DE: **DOMILUIS DOMÍNGUEZ E.**
Director de Evaluación de Impacto Ambiental
ASUNTO: Verificación de coordenadas del polígono y ubicación del sistema de tratamiento del **PARQUE DE LAS VILLAS**

DEIA-DEEIA-AC-0131-1908-2021

**SOLICITUD DE MODIFICACIÓN DEL
EsIA, CATEGORÍA II PARA EL PROYECTO
PARQUE DE LAS VILLAS.**

“Proyecto Modificación PARQUE DE LAS VILLAS.”

REPUBLICA DE PANAMÁ
PROVINCIA DE PANAMÁ
CORREGIMIENTO: JUAN D. AROSEMENA
DISTRITO DE ARRAIJAN
LUGAR: LA PRADERA
PLANO DEMOSTRATIVO DE LAS FINCAS 418735 (ETAPA A), FINCA 455766 (ETAPA B), DE LA FINCA 455769 (ETAPA D) Y FOREST VILLAGE CON SU INFORMACIÓN CATASTRAL Y GEOREFERENCIADO

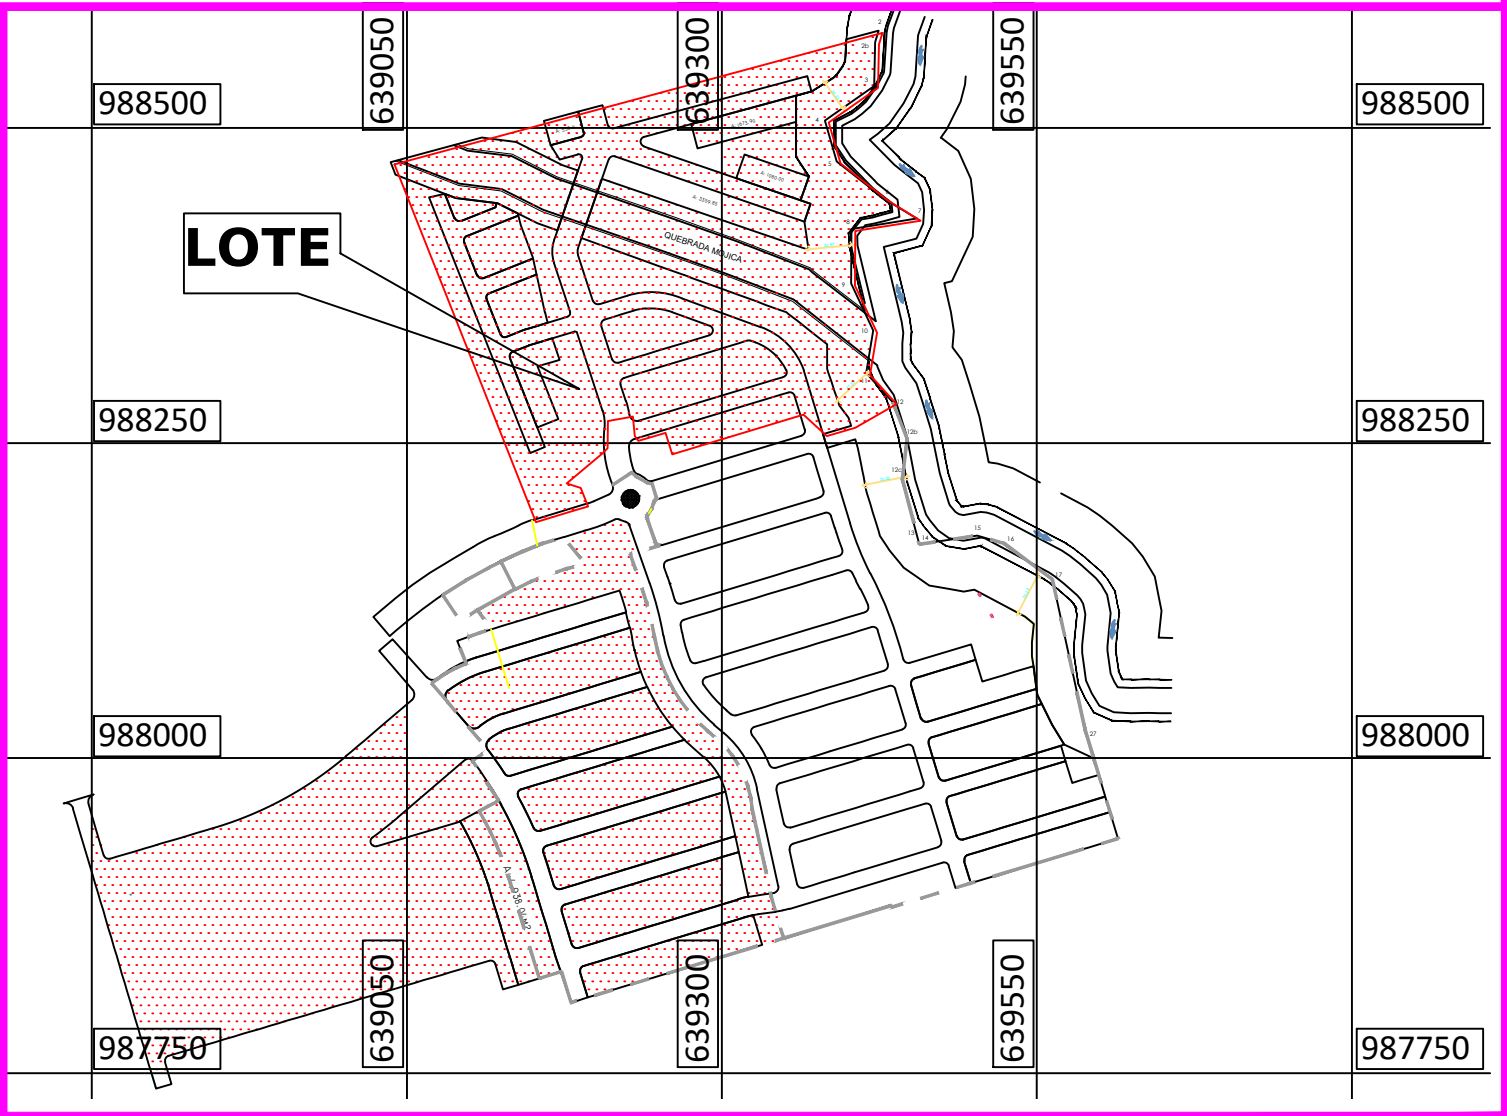
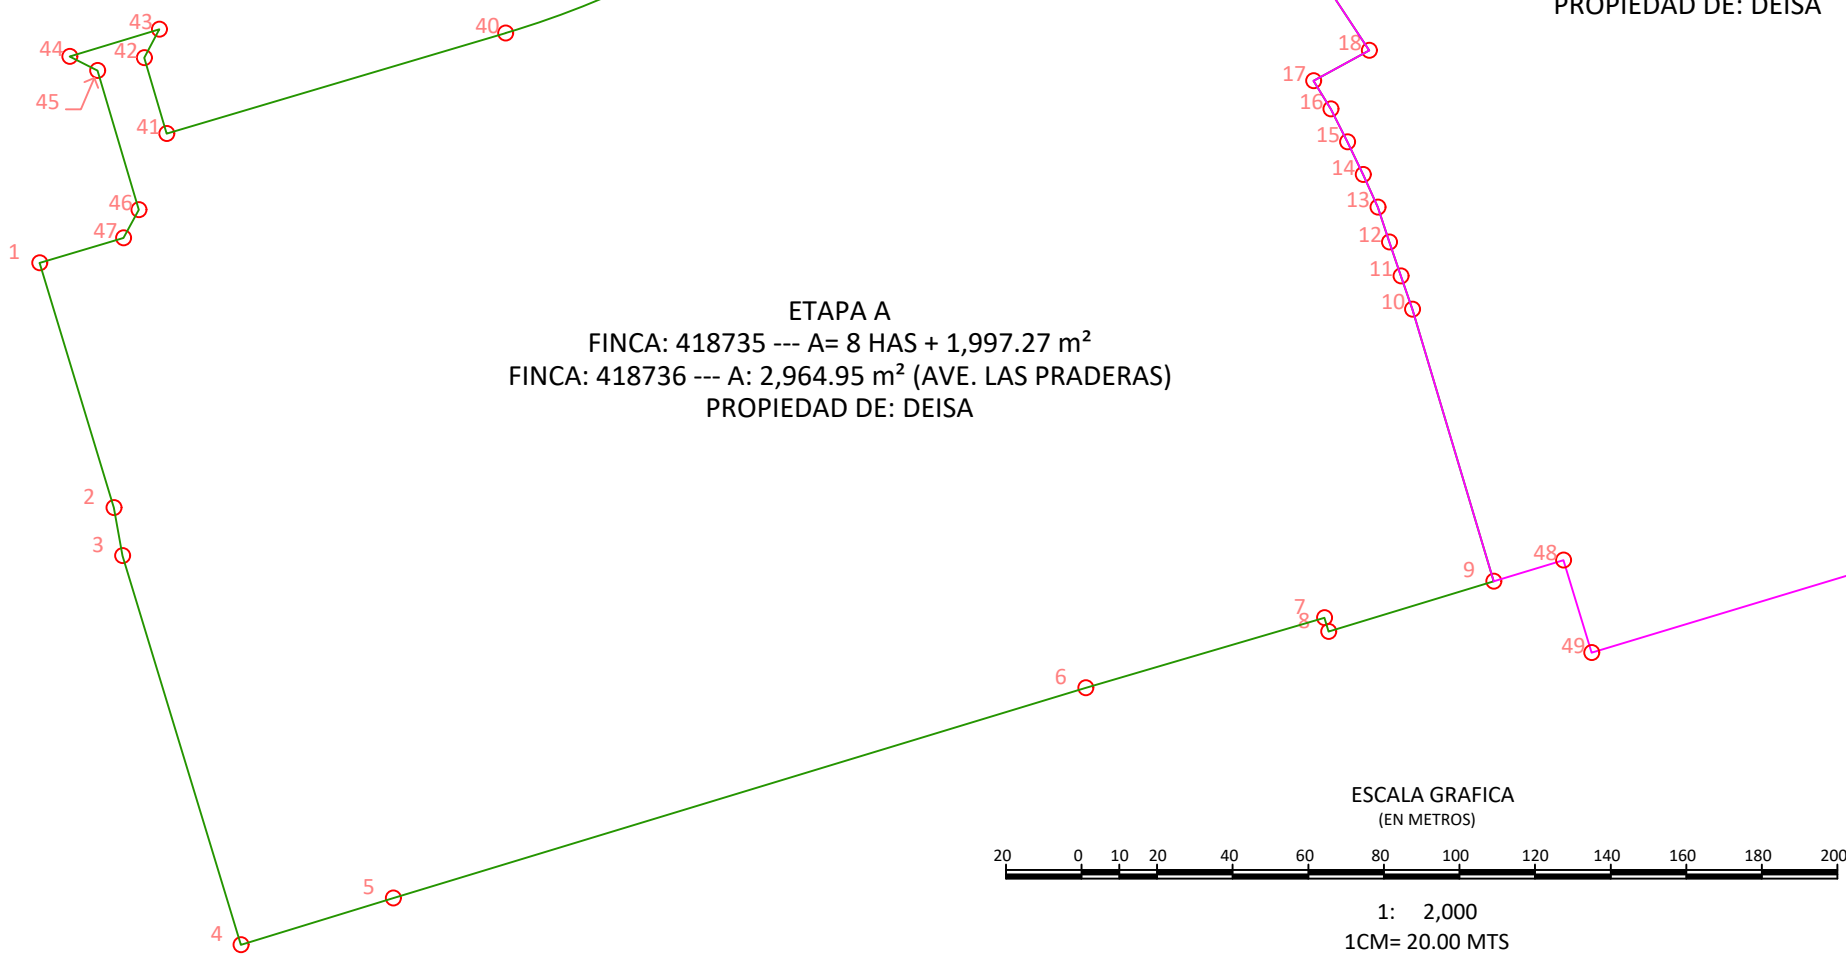
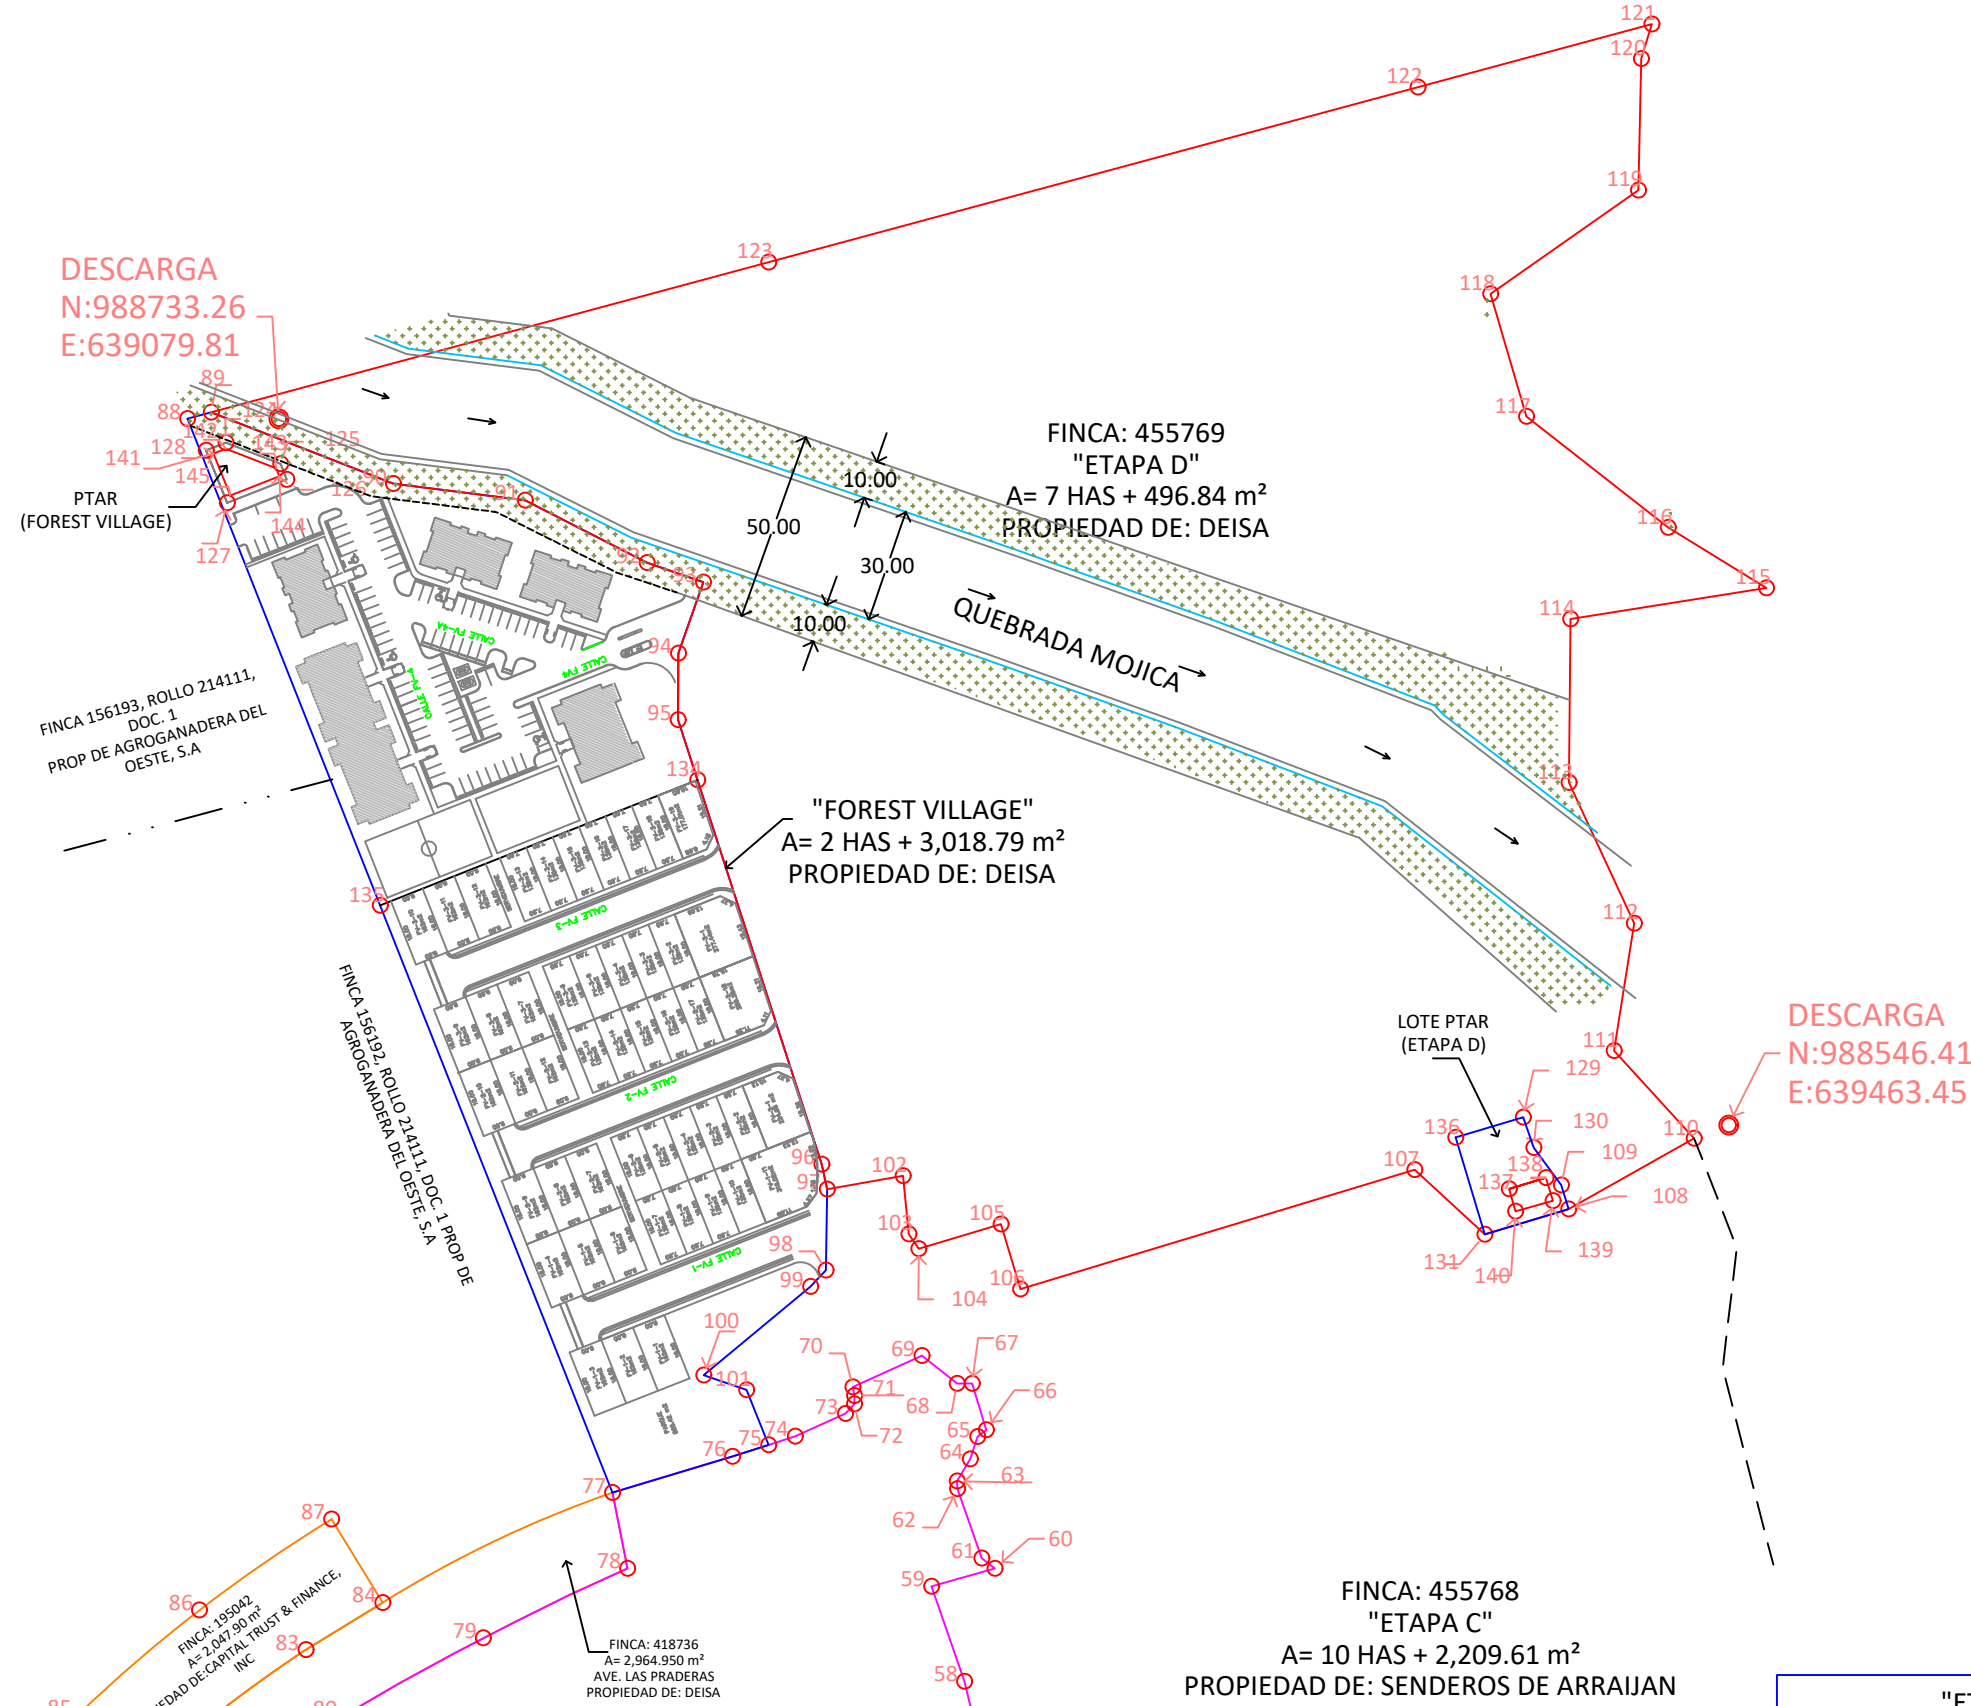
1. En respuesta a la pregunta 4, de la primera información aclaratoria, el promotor aportó los siguientes cuadros de coordenadas: cuadro N°1 (coordenadas de la planta N°2), cuadro N°2 (coordenadas Planta N°1. Coordenadas del polígono a utilizar), cuadro N°2 (coordenadas de la superficie de construcción, a utilizar, para la PTAR), coordenadas del polígono de la PTAR de D. Mediante MEMORANDO DIAM-0592-2021, la Dirección de Información Ambiental remite la verificación de coordenadas, en las que se evidencia que parte del lote para la planta de tratamiento de la etapa D y parte del área de construcción de la planta de tratamiento, se ubican fuera del polígono D, por lo que se solicita:
 - a. Presentar coordenadas de la superficie de construcción y del polígono de la PTAR N°2, que se ubiquen dentro del polígono D.

- 1) Presentamos las coordenadas de la ETAPA D (finca 455769), incluyendo todas sus coordenadas desde el punto 89 al punto 131, tal y como se adjunta en formato Excel y se deja manifestado en el plano adjunto.

- 2) Presentamos las coordenadas del **polígono** de la Planta N° 1. En plano adjunto se le denomina (“LOTE PTAR” (ETAPA D)). También se presentan las coordenadas de la **superficie de construcción** (en plano adjunto se denominan (“ESTRUCTURA PTAR” (ETAPA D))). Se trata de las mismas coordenadas dadas a conocer en la respuesta a la observación N° 4 de la nota aclaratoria Nota DEIA-DEEIA-AC-0102-2206-2021, con fecha de 22 de JUNIO de 2021.

- 3) Presentamos las coordenadas del **polígono** de la Planta N° 2. En plano adjunto se le denomina ("PTAR" (FOREST VILLAGE)). Se trata de las mismas coordenadas dadas a conocer en la respuesta a la observación N° 4 de la nota aclaratoria Nota DEIA-DEEIA-AC-0102-2206-2021, con fecha de 22 de JUNIO de 2021.

- 4) Damos a saber las coordenadas de la **superficie de construcción DE LA PLANTA n°2** (en plano adjunto se denominan (“ESTRUCTURA PTAR” (FOREST VILLAGE)).

PROVINCIA DE PANAMÁ OESTE, DISTRITO DE ARRARIJÁN,
CORREGIMIENTO DE JUAN DEMÓSTENES AROSEMENA
VERIFICACIÓN DE COORDENADAS
"PARQUE DE LAS VILLAS"

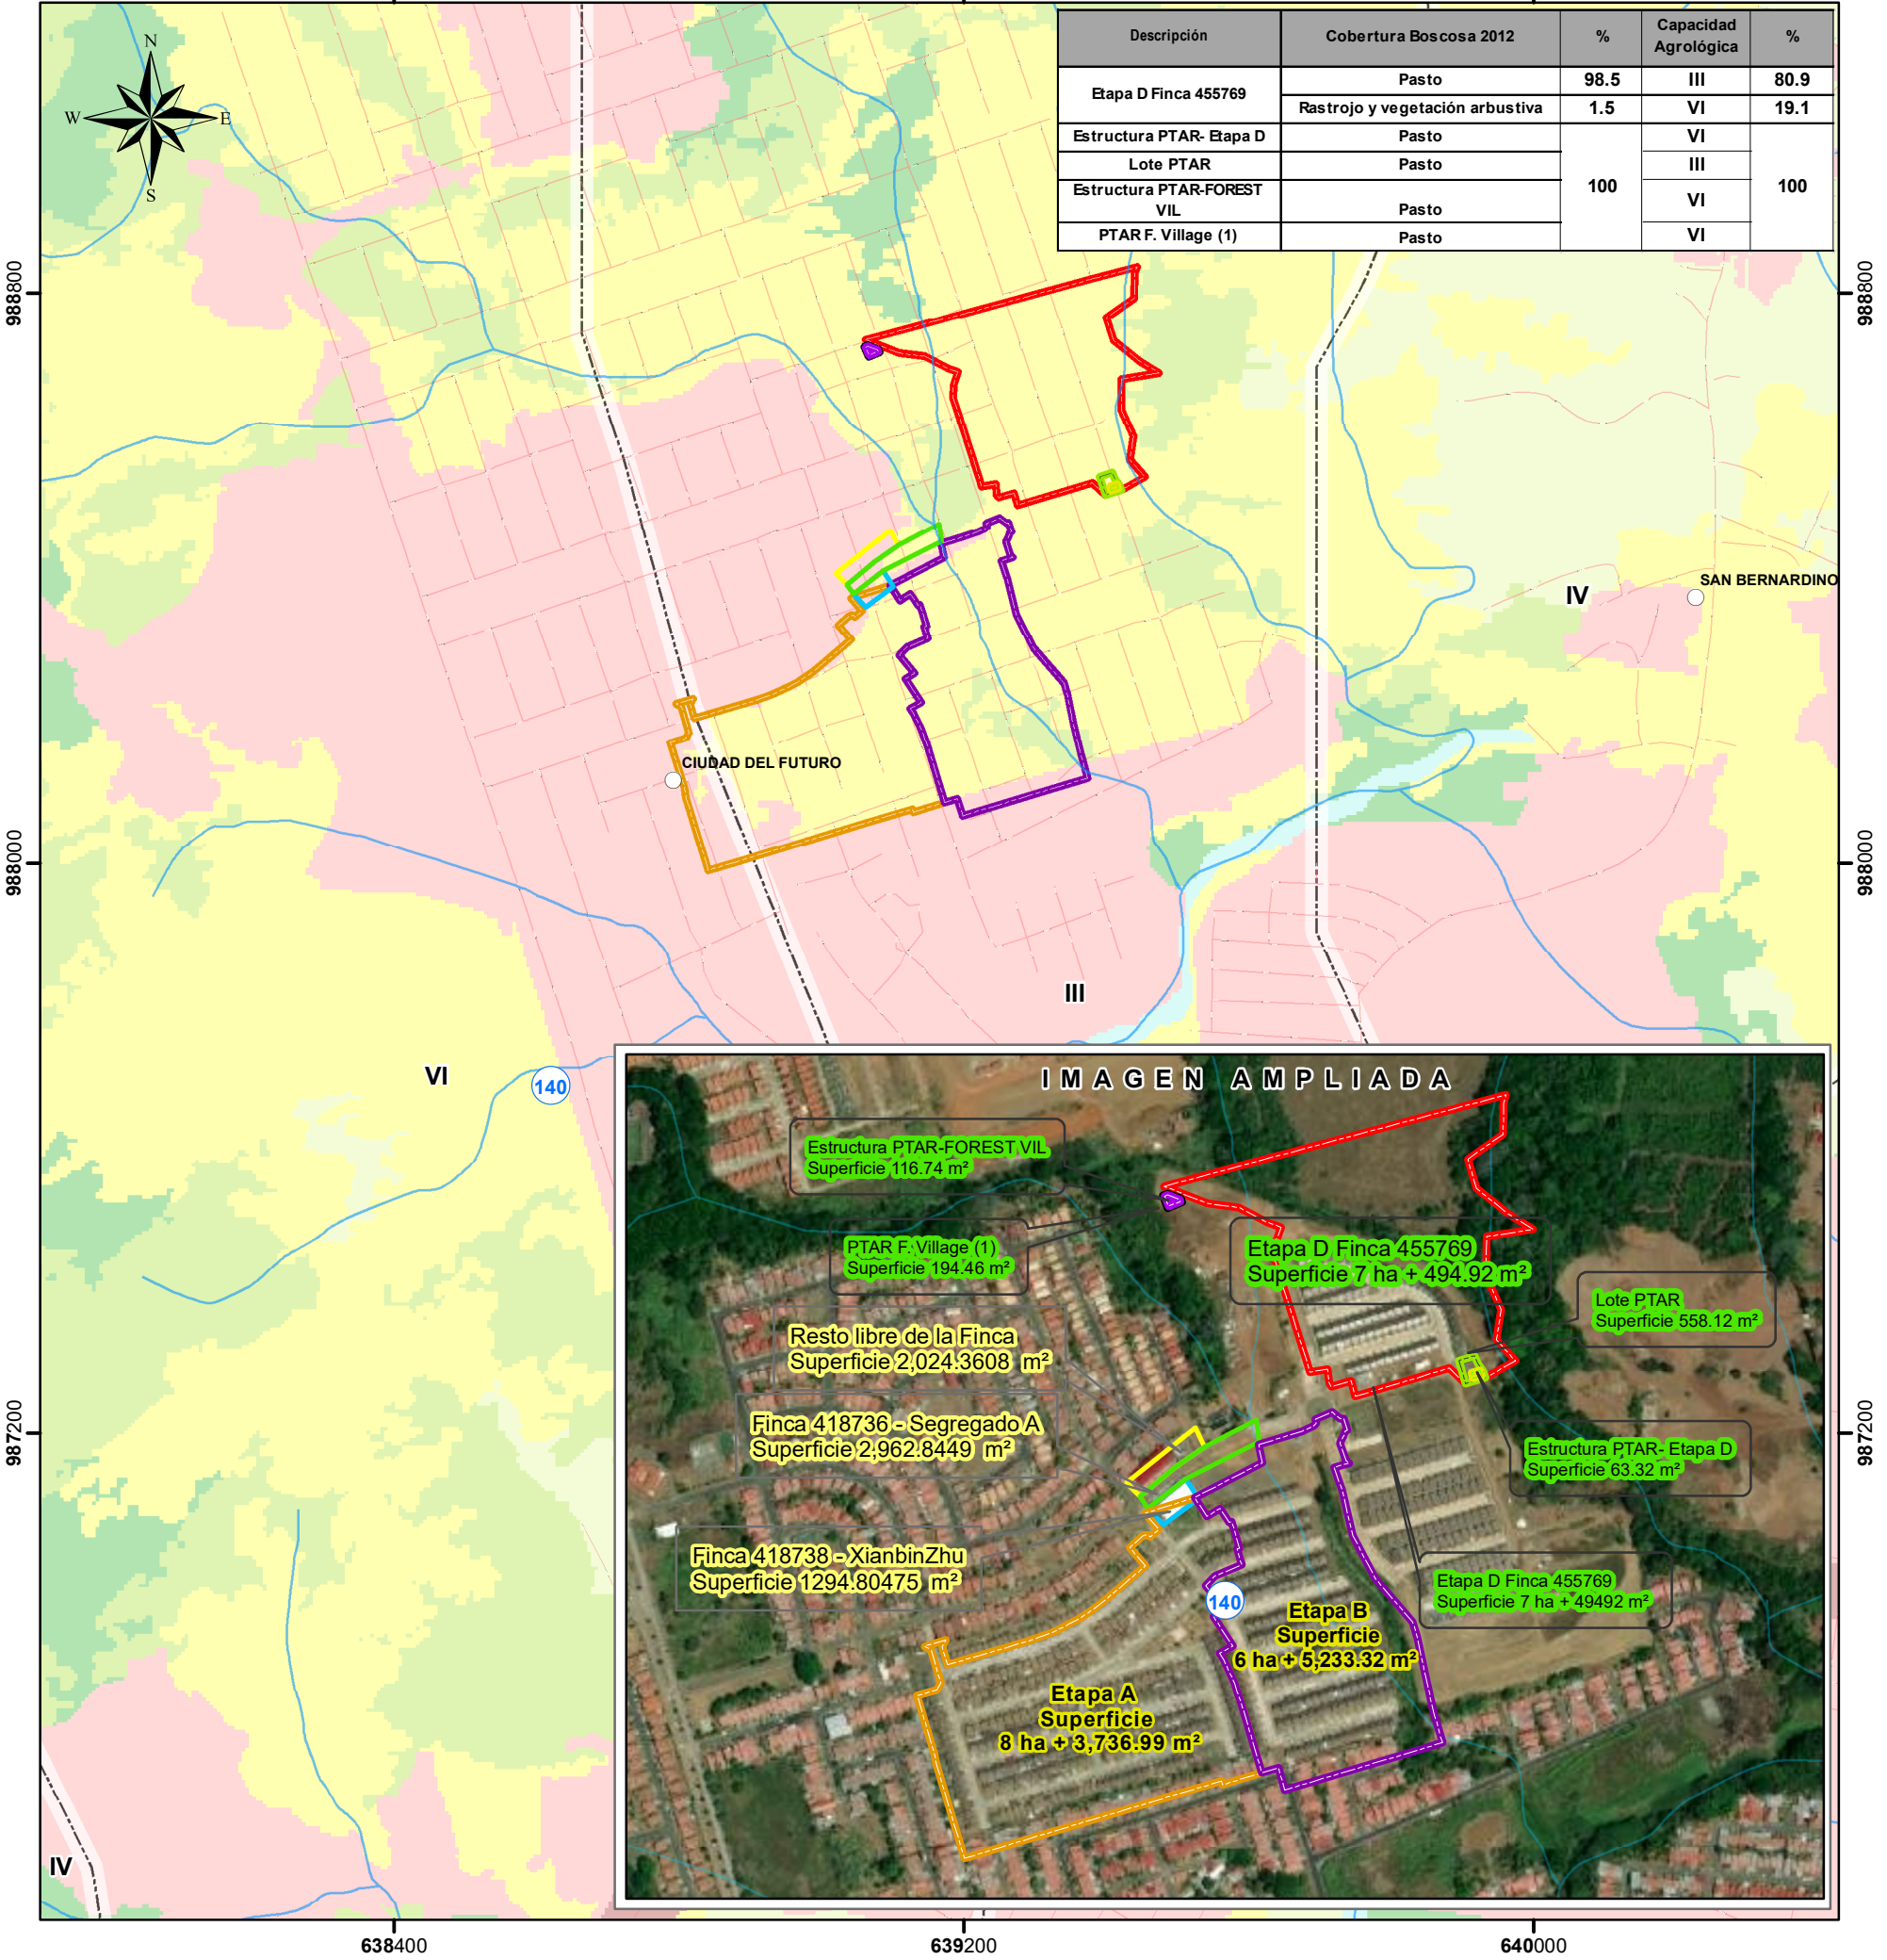
En seguimiento al **MEMORANDO DEEIA-0334-2505-2021**, le solicitamos generar una cartografía que nos permita determinar la ubicación del proyecto y ubicación del sistema de tratamiento (eliminar de esta verificación, el polígono D y las 2 plantas de tratamiento anteriores con sus polígonos, generados a través del precitado MEMORANDO); correspondiente a la modificación del Estudio de Impacto Ambiental, categoría II, denominado **PARQUE DE LAS VILLAS**, ubicado en el corregimiento Juan Demóstenes Arosemena, distrito de Arraiján y provincia de Panamá Oeste, cuyo promotor es **DESARROLLO ESPECIALIZADO DE INVERSIÓN, S.A.**, la cual incluya Cobertura Boscosa, Uso de Suelo, Cuencas Hidrográficas, Áreas Protegidas e Imagen Satelital.

Variables	Descripción
Polígonos	Etapas D Finca 455769, Superficie 7 ha + 494.92 m ²
	Estructura PTAR- Etapas D, Superficie 63.32 m ²
	Lote PTAR, Superficie 558.12 m ²
	Estructura PTAR-FOREST VIL, Superficie 116.74 m ²
	PTAR F. Village (1), Superficie 194.46 m ²
Cobertura Boscosa y Uso de la Tierra, año 2012	Pasto Rastrojo y vegetación arbustiva
Capacidad Agrológica de los Suelos	Tipo: III, VI
Sistema Nacional de Áreas Protegidas (SINAP)	Fuera del SINAP

Nota:
1. Los polígonos se encuentra fuera de los límites del SINAP.
2. Los polígonos se ubica en la cuenca hidrográfica 140, río Caimito.
3. Los polígonos se dibujó en base a las coordenadas suministradas.
